COMMUNE D'ABZAC

Demande d'autorisation environnementale pour l'exploitation d'une carrière de matériaux alluvionnaires sur le territoire de la commune d'Abzac par la société Lafarge-Holcim

Conclusions et avis du commissaire enquêteur

Extrait du schéma des circuits proposés par LafargeHolcim pour les camions en charge et à vide. Chicane de Tripoteau sur la RD17

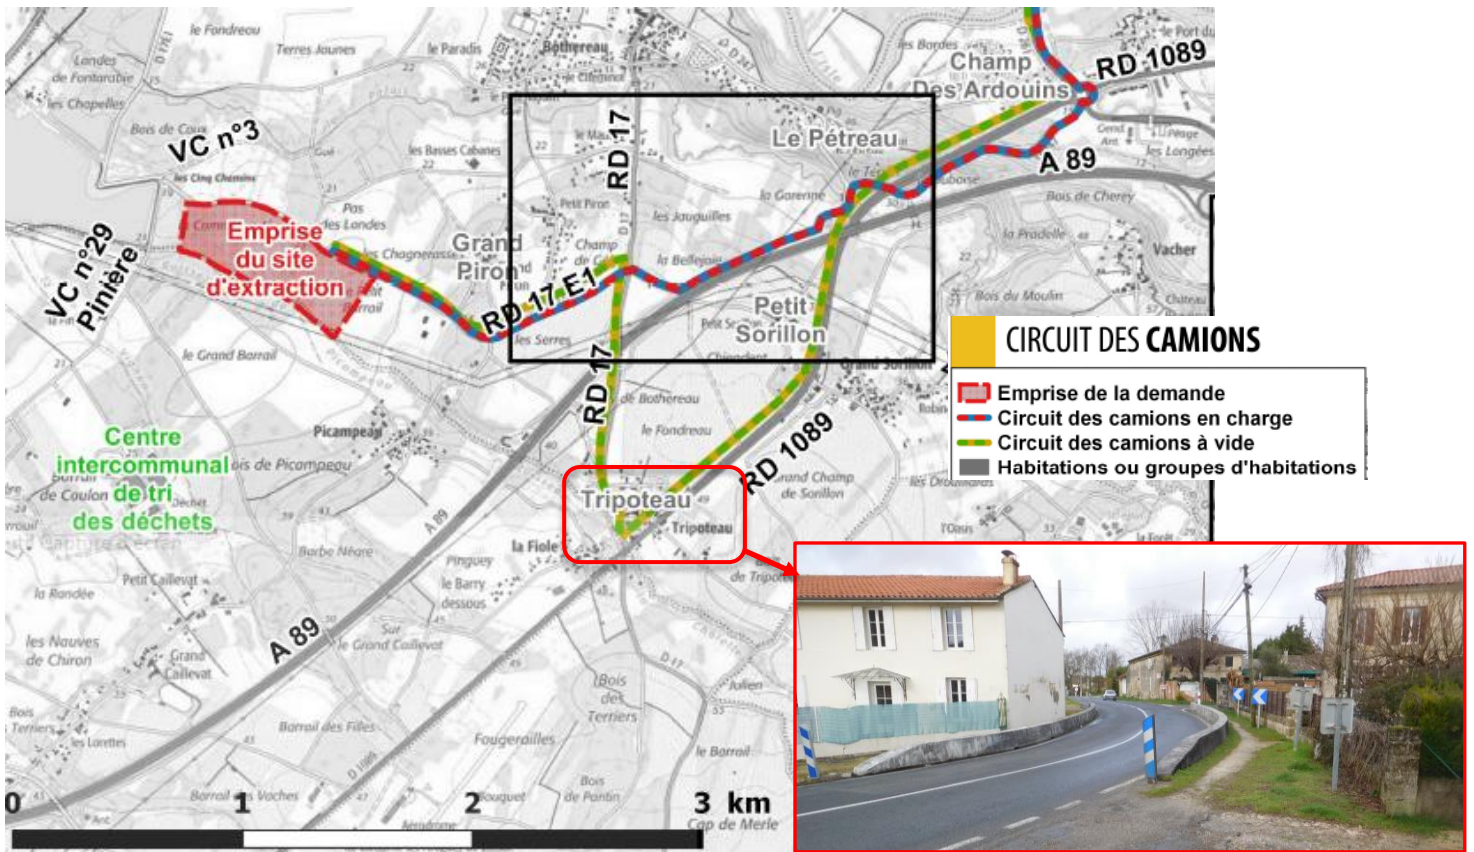
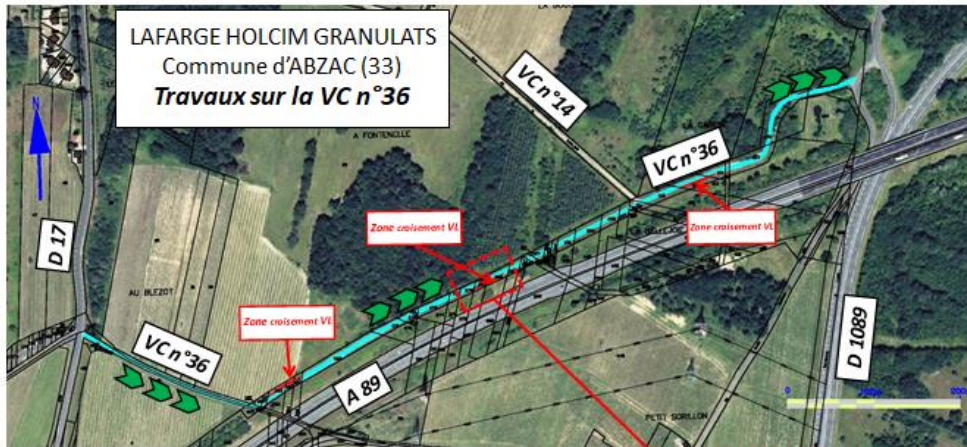
Cette séparation se ferait moyennant l'aménagement en chaussée lourde d'une portion de 1200m environ de la VC5 (=VC36) le long de l'autoroute A89 avec circulation en sens unique des camions en charge de LafargeHolcim vers Le Fieu et possibilité de croisement avec des véhicules légers au niveau de 3 élargissements.

Il en résulte une économie de 1,7 km environ par rapport au trajet « retour » des camions depuis Le Fieu, transitant par la RD 1089 et le carrefour de Tripoteau, et une réduction de 50% du trafic de camions à vide à Tripoteau.

Ce dispositif d'élargissements locaux est intéressant mais ne me paraît pas offrir une sécurité optimale, notamment dans la partie Est, sinueuse et où la visibilité est réduite en raison du passage en forêt. Par ailleurs, le bruit généré par les camions à vide est au moins équivalent à celui des camions chargés, ce qui limite le gain sur ce facteur.

- **Soit de calibrer plus largement la VC36 (exVC5) pour permettre le croisement des camions** sur ce tronçon longeant l'A89, ce qui supprimerait tout transit par Tripoteau et se traduirait par un raccourcissement de 1.7km environ de chaque trajet, ce qui est un avantage à considérer sur la durée des 14 années d'exploitation. Dans son mémoire en réponse du 05/04/21 LafargeHolcim s'engage dans ce sens : « *si nécessaire, nous sommes disposés à solliciter la commune afin que soit étudié l'opportunité de création de zones de croisement de poids lourds sur le tronçon de la VC n° 36, sous réserves que les conditions de sécurité des usagers puissent être garanties, en limitant le flux de poids lourds avec une exclusivité de circulation des PL de notre société. Ces aménagements complémentaires permettraient de supprimer le passage de nos camions au lieu-dit Tripoteau* ».

Le projet de carrière aux lieux-dits « Le Petit Barrail et La Communauté » doit être accompagné de travaux permettant à l'ensemble de la circulation supplémentaire de poids lourds liée à l'exploitation du site, d'éviter le carrefour de la D1089 « Route de Lyon » avec la D17 au lieu-dit Tripoteau, sur la commune d'Abzac.

Carrefour de Tripoteau et « chicane » sur la D17 en direction d'Abzac, vers le nord (Google Earth)

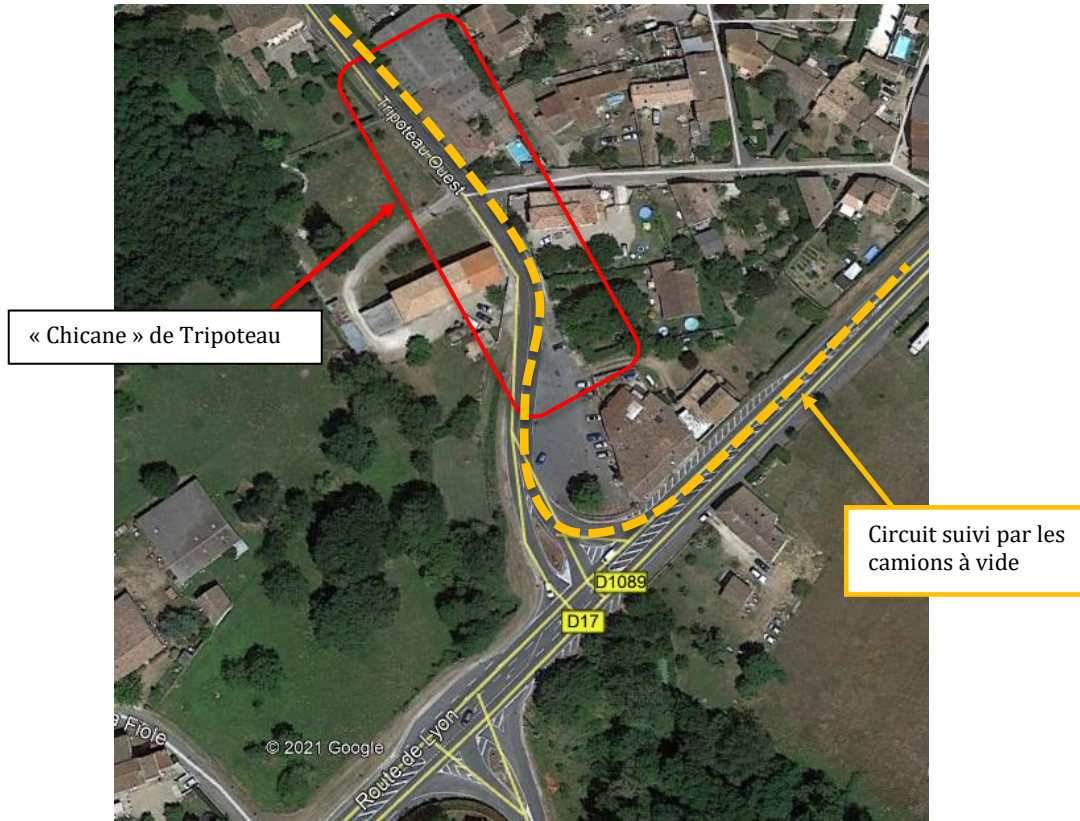
Les circuits envisagés des poids lourds assurant la liaison carrière-centre de traitement du Fieu passent à bonne distance des habitations ; il y a une exception au lieu-dit Tripoteau qui m'est apparu comme extrêmement problématique : un carrefour sur la RD 1089 « route de Lyon » déjà réputé dangereux « entrelacs de tourne-à-droite et de tourne-à-gauche », notoirement encombré aux heures de pointe, sans grande visibilité, et suivi – pour le circuit des camions revenant à la carrière – par une chicane étroite sur la RD17 encadrée par des glissières en béton armé qui impose un passage des véhicules à quelques mètres des habitations.

L'accroissement de la dangerosité du site me paraît évidente en cas d'augmentation de la circulation de camions, de même que les nuisances pour les habitants de Tripoteau et cela pour une durée de plus de 14 années : bruit, poussière, vibrations, gaz d'échappement.

LafargeHolcim, en proposant de prendre en charge un aménagement de la VC36-exVC5 itinéraire des poids lourds en charge évitant le carrefour de Tripoteau, amène une diminution sensible du trafic supplémentaire généré à cet endroit par le projet de carrière, mais cela ne me semble pas suffisant.

- **Soit de maintenir le trajet sud de retour des camions à vide avec un transit par la RD1089 et la RD17** par Tripoteau, mais sans emprunter la « chicane » de Tripoteau. Cela suppose un aménagement de grande ampleur de ce carrefour sous gestion du Conseil Départemental, avec création d'une voirie de réel contournement de Tripoteau pour rejoindre la RD17 au nord du hameau. Cet aménagement maintes fois évoqué, dernièrement en mars 2020, et qui a pourtant fait l'objet d'actions intensives de la part de la mairie d'Abzac auprès du Conseil Départemental, ne semble pas devoir aboutir à court/moyen terme. Les travaux minimes d'amélioration de carrefour de Tripoteau, en cours pendant l'enquête, n'augurent pas de la mise en œuvre rapide d'une telle solution de grande ampleur.
